3^e LIGNE DE TRAMWAY

NOTE 2016-29

Objet : Mémoire en réponse – Enquête préalable à la Déclaration d'Utilité Publique

Tracé alternatif au tracé par la rue de la robotique

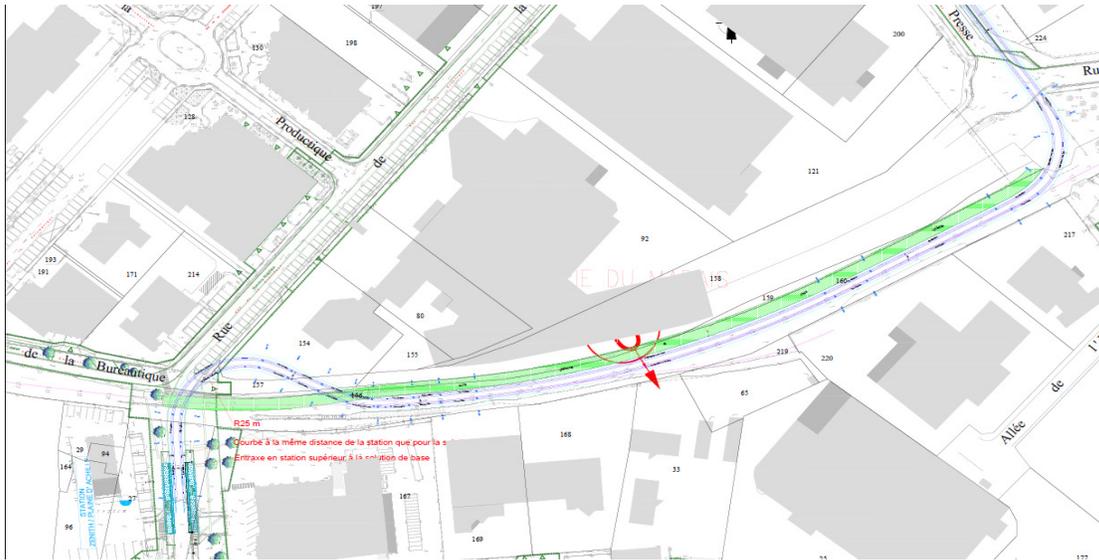
Cette alternative de tracé demandée par plusieurs industriels évite l'insertion de la plateforme du tramway sur la rue de la Robotique en empruntant la bande de terrain de l'ancienne voie ferrée de l'Etivallière.

- Respect des règles géométriques de la voie ferrée, principalement en ce qui concerne les rayons de courbure (minimum 25m) ;
- Maintien en place ou restitution des cheminements cycles et piétons qui ont été réalisés en 2016 sur la même emprise.
- Limitation des impacts fonciers.

Ce tracé est très tortueux et engendre un allongement de linéaire de la ligne de 200 mètres (sur 4.3 km).

- Un investissement travaux plus important d'environ 2 M€ HT (hors surcoût éventuel lié à la présence d'une fendue minière sur le tracé, hors honoraires et hors foncier) ;
- Une augmentation du temps de parcours d'environ 30 secondes qui a pour conséquence :
 - o de réduire l'attractivité du système de transport et le nombre de voyageurs potentiels
 - o d'augmenter les coûts d'exploitation qui sont directement liés au temps de parcours.

Cette alternative de tracé présente un bilan plus défavorable que le tracé proposé, sans apporter de desserte supplémentaire.

Figure 24 : Zone de couverture des parc-relais futurs (5 à 15 min VP)

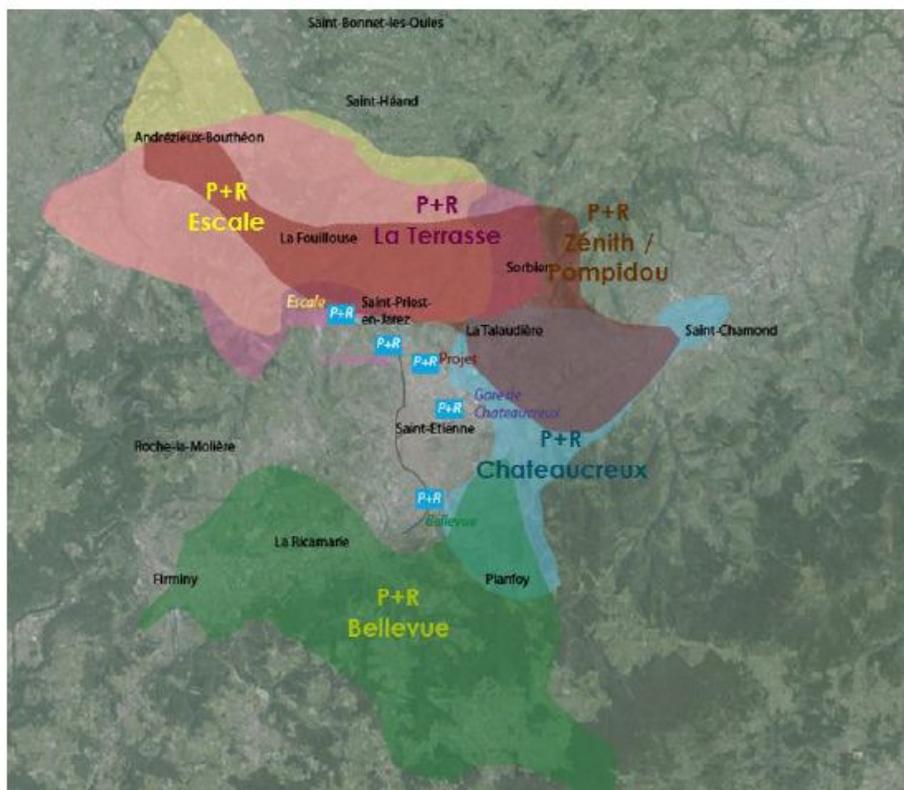
Favoriser le report modal des VP vers les TC en entrée de ville

Les études préliminaires ont montré qu'un nouveau parking relais sur le quadrant nord-est serait en grande partie redondant avec les parcs relais existants, sa zone de chalandise étant déjà couverte par les autres parcs existants.

SEM mène actuellement une réflexion sur le développement de parc relais dans le secteur nord de l'agglomération (Secteur DOA – Musée d'Art Moderne) notamment pour améliorer leur accessibilité. Si ces projets ne font pas partie intégrante du prolongement de la 3^{ème} ligne de tramway, l'amélioration de la desserte du territoire par un réseau structurant favorisera la fréquentation de ces futurs parcs relais ainsi que des parcs relais existants.

Carrefour Barrouin

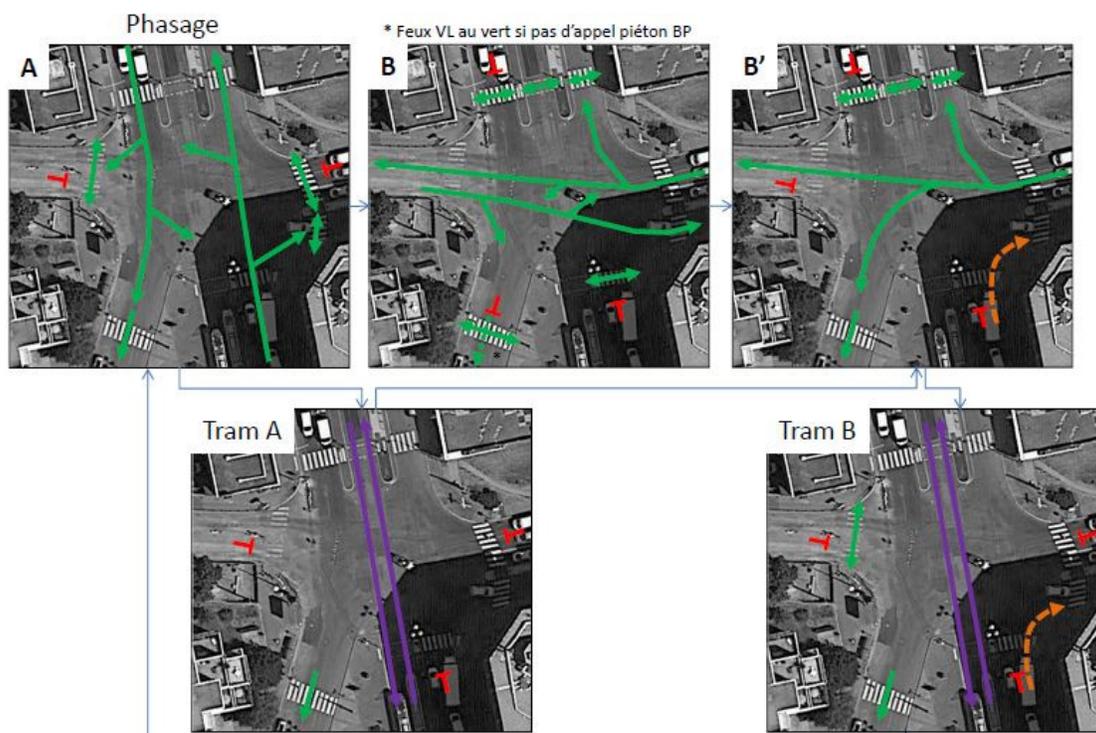
Le carrefour Barrouin a une réserve de capacité faible, mais n'est pas saturé aux heures de pointe. L'aménagement d'un SAS avec le carrefour Barrouin / Poylo permettra une meilleure prise en charge des reports de trafic.

Ajout de croix rouges grecques pour faciliter l'écoulement des mouvements tournants stockés dans le centre du carrefour

Ajout d'une ligne de feux en sortie de carrefour (protection traversée piétonne)

Ajout d'un signal d'anticipation directionnelle en tourne à droite

Jonction cycles entre Jules Janin et Soulié

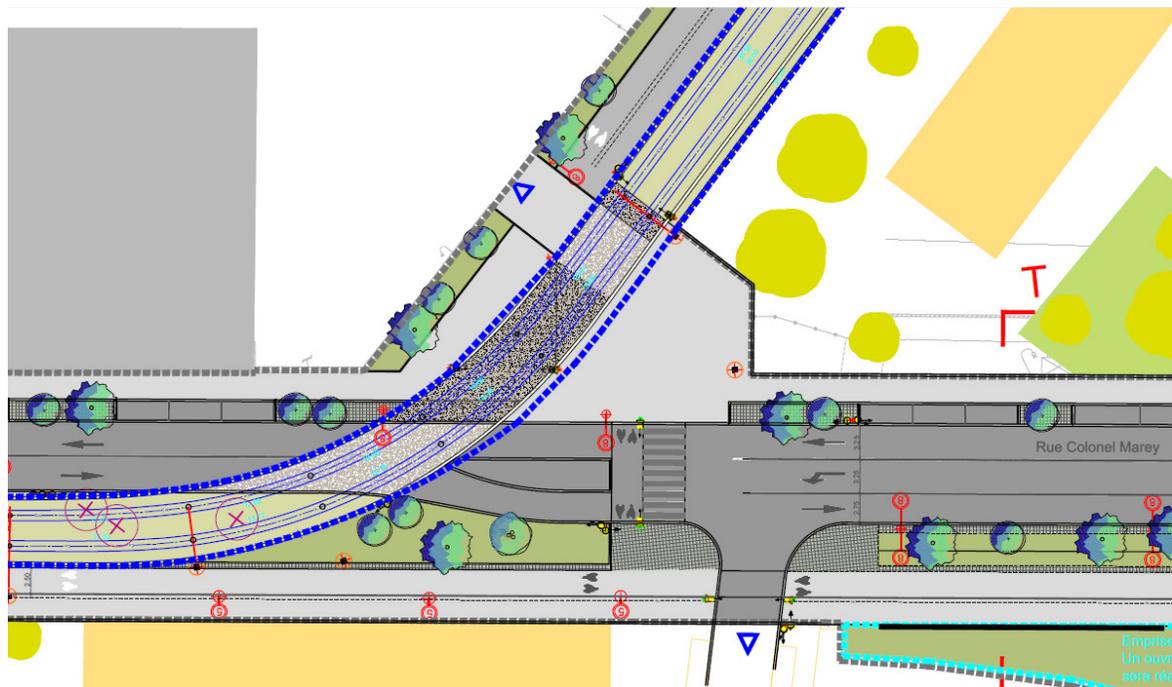
A ce jour, il n'existe pas d'aménagement pour les cycles sur le boulevard Jules Janin. Depuis l'Ouest, des sas vélos seront créés en amont de la traversée piétonne de Jules Janin et du débouché de Soulié/Muller pour permettre aux cyclistes de rejoindre la double piste située sur Soulié le long de la plateforme tramway. Les vélos désirant aller vers Châteaueux resteront sur chaussée pour passer sous le pont du Soleil.

Le projet prévoit l'aménagement d'une piste cyclable bilatérale sur la rue Soulié qui se poursuit sur la rue Colonel Marey, au sud de la plateforme tramway.

La continuité cyclable est créée entre le pont du Soleil et le futur boulevard urbain Colonel Marey puis le chemin du Bardot vers le quartier du Soleil. Elle ne croise pas les voies ferrées du tramway avant le chemin du Bardot car elle reste du même côté de la plateforme.

Il est rappelé que cet espace est exclusivement réservé aux cyclistes qui disposent d'une largeur de 2,5 m. Le trottoir piéton est situé de l'autre côté de la plateforme. Les conditions de sécurité sont réunies pour le croisement des cycles et le biseautage du mur n'apparaît pas nécessaire.

Continuité cycles au niveau de la station « Soleil »

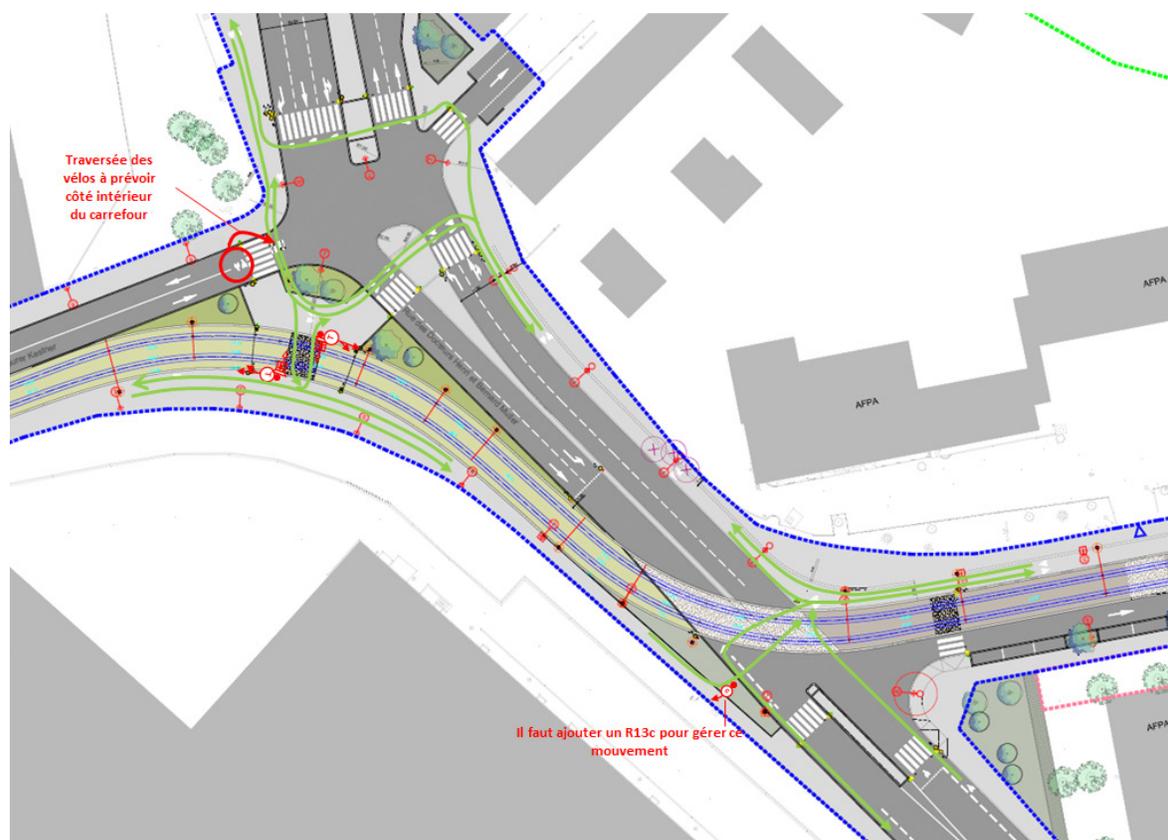
Le quai de la station « Soleil » situé à l'Ouest de la rue de la liberté constitue un point de conflit potentiel entre les cycles, les piétons et les usagers du tramway. Ce croisement d'usages prend place dans un espace contraint par la présence du quai, cet espace ne permet pas de maintenir la piste bilatérale qui est présente de part et d'autre du quai.

Dans le sens Nord – Sud : au niveau du début de la zone 30, les cycles seront invités à traverser la plateforme pour circuler sur chaussée. Leur réintégration sur la piste au Nord de la plateforme se fait, au plus tard, à la fin de la zone 30 au niveau de la rue Beaunier. Voir flèche bleue sur le schéma ci-après.

La géométrie de la piste cyclable sur le square Girard sera guidée en priorité par le parti d'aménagement de cette place qui constitue un des lieux emblématiques de la ligne, la sécurité relative piétons / cycles et enfin par la vitesse de circulation de ces derniers.
